核燃料物質使用変更許可申請書へのコメント回答及び補正方針  
F棟(1F 燃料デブリの取扱いについて)

核燃料物質使用変更許可申請書へのコメント回答及び補正方針  
A棟(1F燃料デブリの取扱いについて)

核燃料物質使用変更許可申請書へのコメント回答及び補正方針  
U棟 (非常用発電設備について)

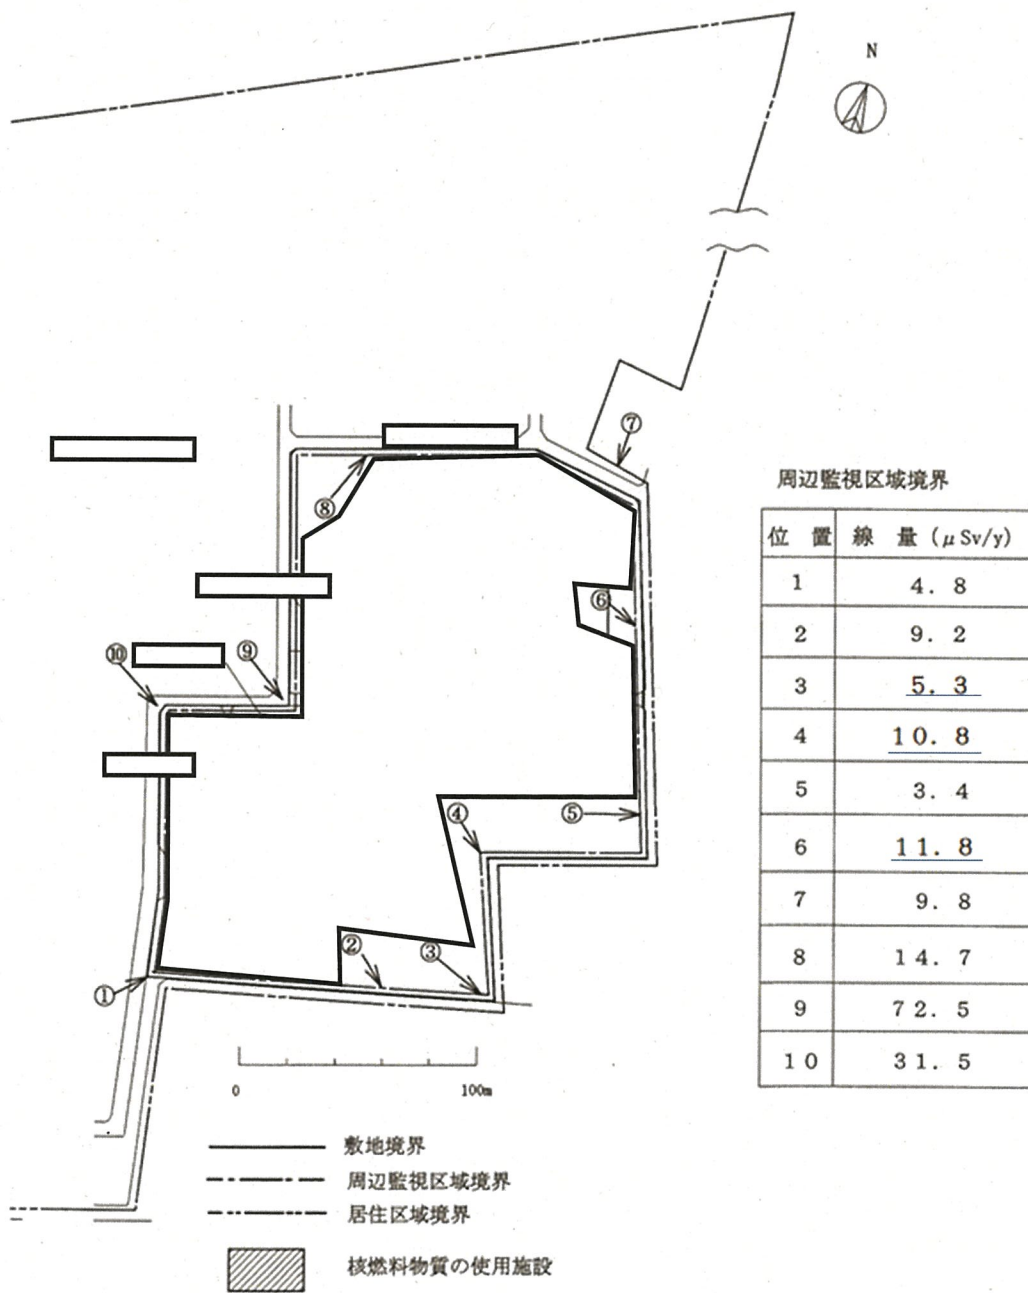
7	<p>汚染を検査するための設備</p> <p>汚染検査室の壁、床等は、汚染の広がりを防止できる構造か。</p> <p>また、シャワーから出る排水は排水設備に連結されているか。</p>	<p>汚染検査室の壁、床等は汚染の広がりを防止できる構造である。また、設置されているシャワーから出る排水は排水設備に連結されている。</p>	<p>申請書該当頁：A11-4</p>	
	24	<p>汚染を検査するための設備</p>	<p>管理区域の出入口には汚染検査室を設け、ハンドフットクロスモニタ及びサーバイメータを配置し、管理区域から退出する者の身体を測定する。また、汚染検査室にはシャワー等の除染設備を設ける。</p> <p>シャワー等より発生した排水は、廃棄物保管室地下に位置する集水槽を経て、共用施設である排水処理棟へ排出する。</p> <p>また、汚染検査室の壁、床、その他放射性物質によって汚染されるおそれのある部分はエポキシ塗装等により汚染の除去が容易であり、かつ汚染の拡大を防げる構造としている。</p>
